改善箇所説明図

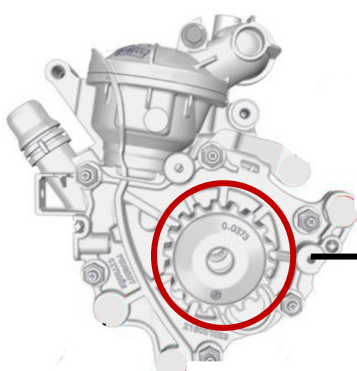
エンジンのウォーターポンプにおいて、プーリーの設計検討が不十分なため、プーリーとシャフトの嵌合が不足しているものがある。そのため、そのまま使用を続けると、プーリーが外れてタイミングベルトがゆるみ、エンジン警告灯が点灯し、最悪の場合、エンジンが停止するおそれがある。

全車両、ウォーターポンプを対策品に交換する。
